From: Andre Seinstra [mailto:aseinstra@wetterskipfryslan.nl]
Sent: Wednesday, January 04, 2017 2:22 PM
To: Meijers, Henk <Henk.Meijers@adm.com>
Subject: [EXTERNAL] Bouwplannen

Voorstel Wetterskip Fryslân, dhr. A. Seinstra ontwerpcoördinator O&K Oppenhuizen-Uitwellingerga, 22-01-2017

Sjaerdawei 15
8625 HR Oppenhuizen

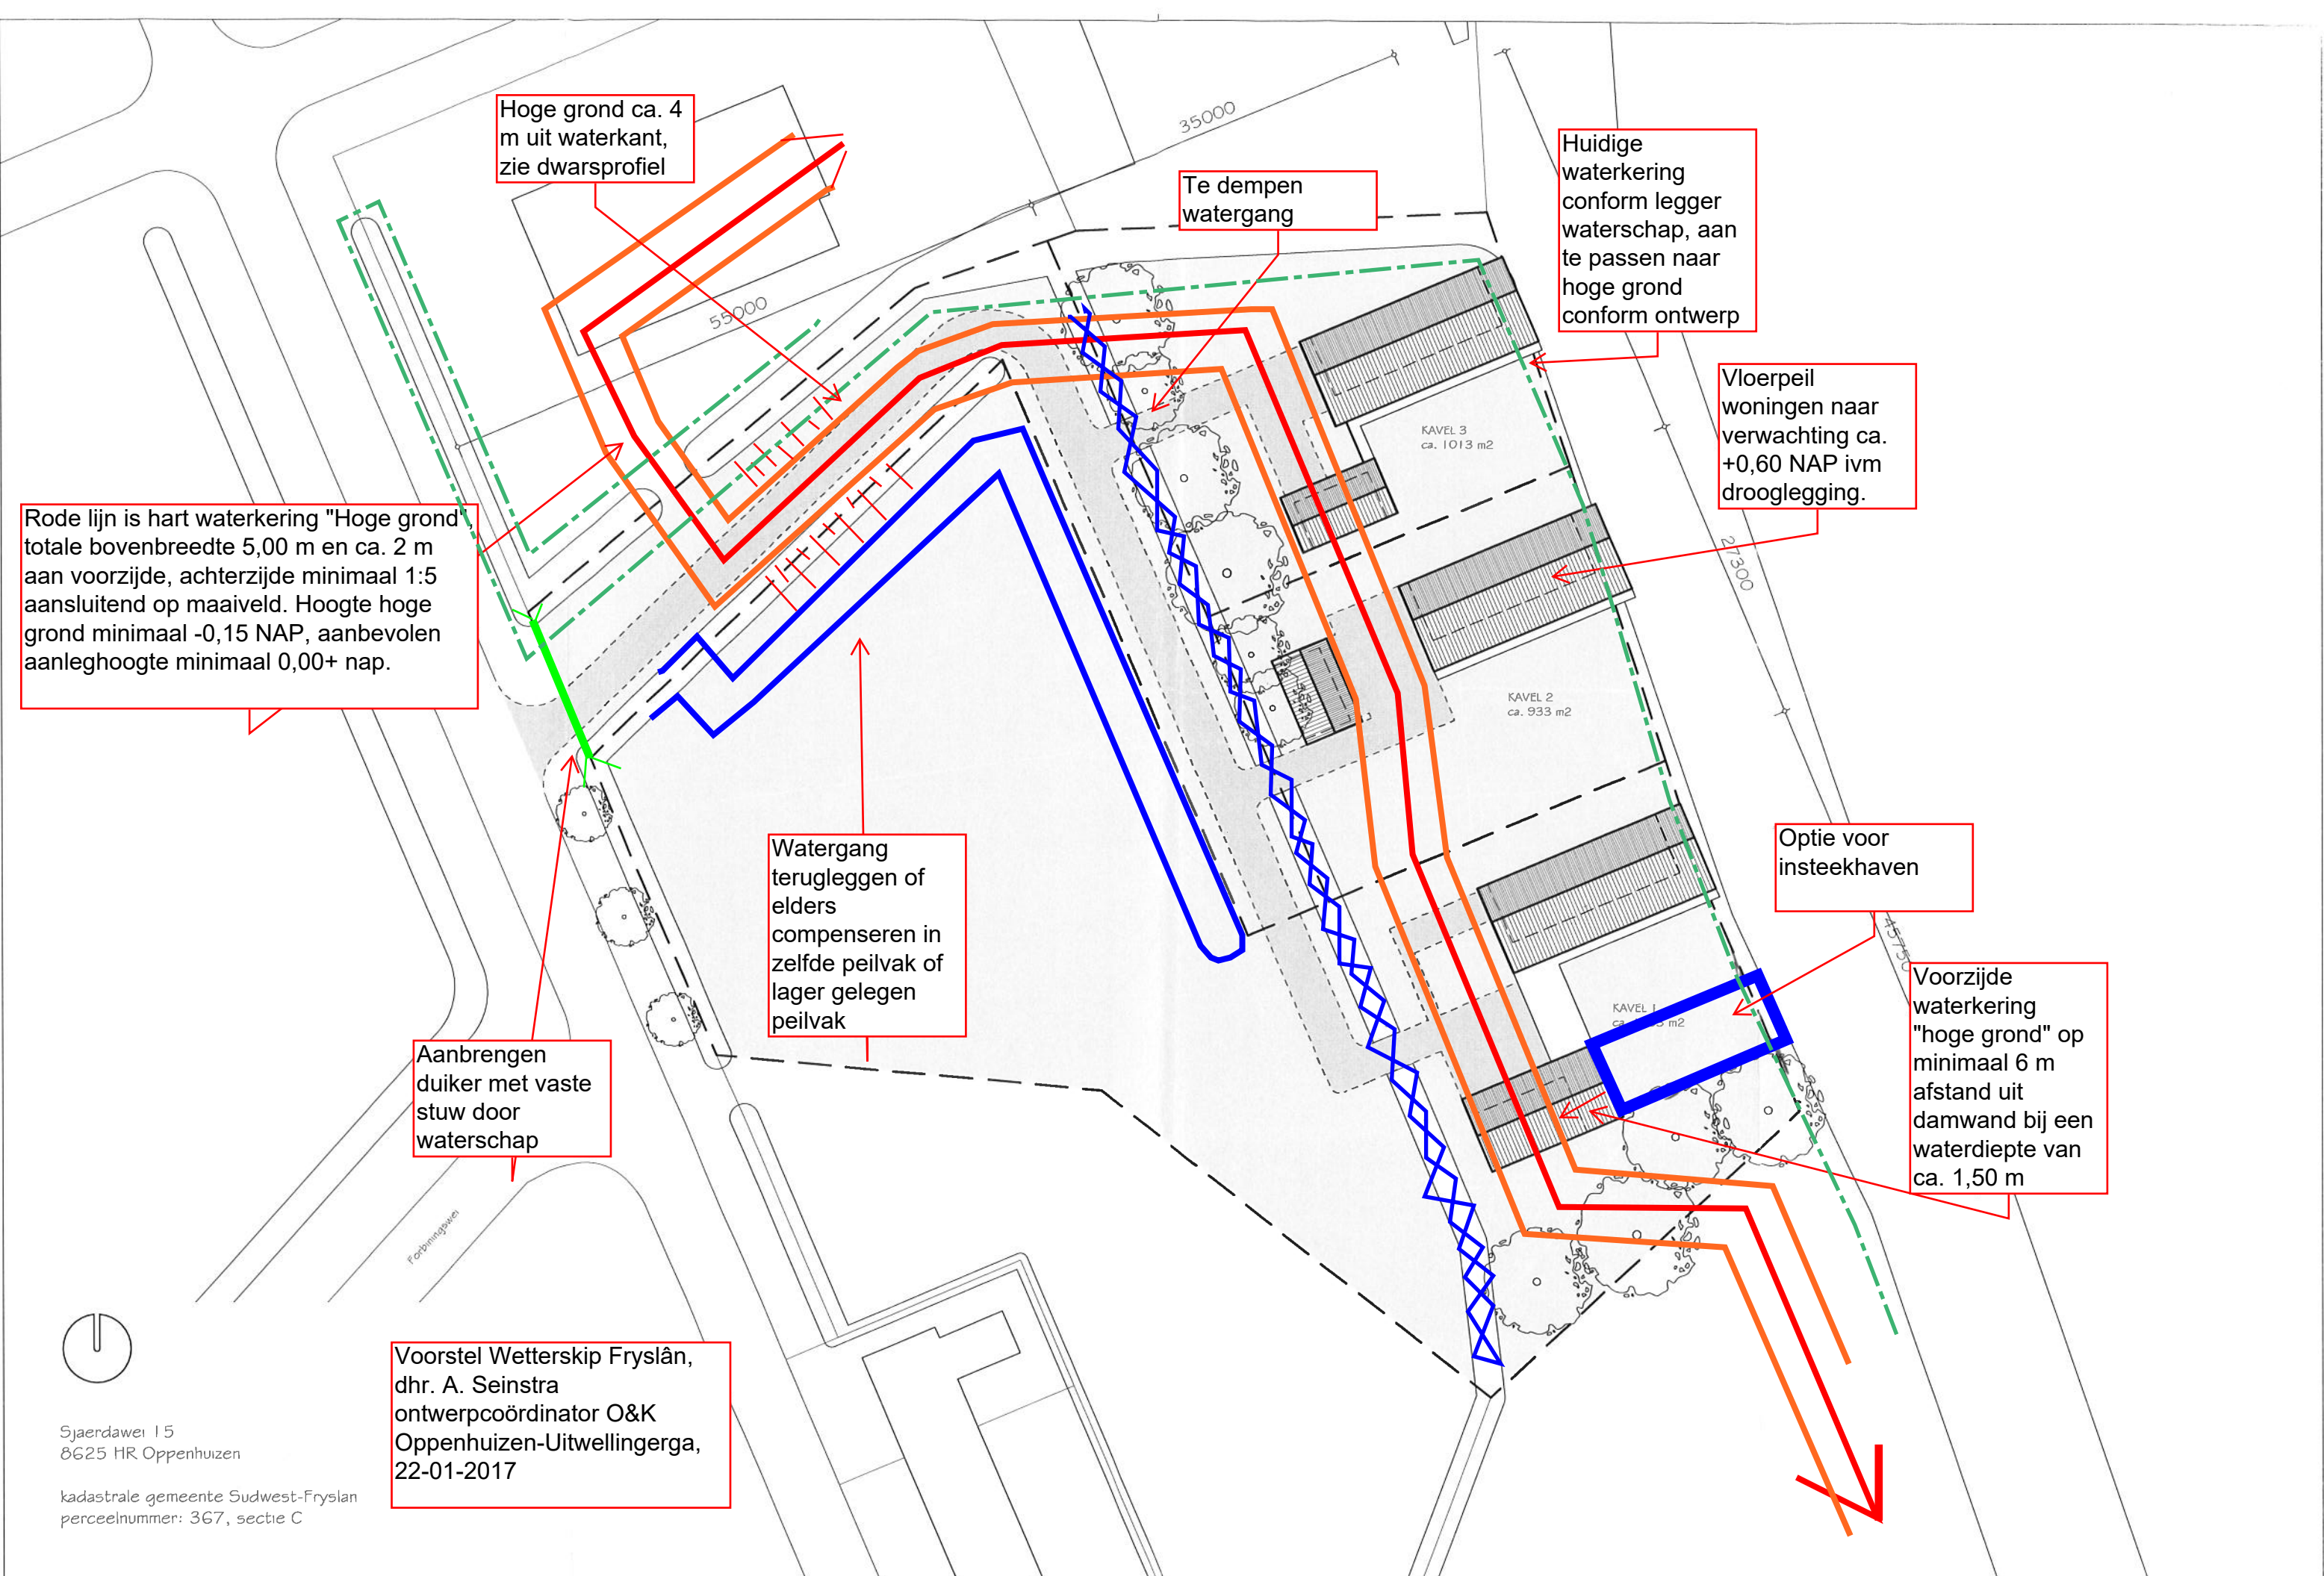
Hoge grond ca. 4 m uit waterkant, zie dwarsprofiel

Te dempen watergang

Huidige waterkering conform legger waterschap, aan te passen naar hoge grond conform ontwerp

Vloerpeil woningen naar verwachting ca. +0,60 NAP ivm drooglegging.

Rode lijn is hart waterkering "Hoge grond", totale bovenbreedte 5,00 m en ca. 2 m aan voorzijde, achterzijde minimaal 1:5 aansluitend op maaiveld. Hoogte hoge grond minimaal -0,15 NAP, aanbevolen aanleghoogte minimaal 0,00+ nap.

Watergang terugleggen of elders compenseren in zelfde peilvak of lager gelegen peilvak

Aanbrengen duiker met vaste stuw door waterschap

Optie voor insteekhaven

Voorzijde waterkering "hoge grond" op minimaal 6 m afstand uit damwand bij een waterdiepte van ca. 1,50 m
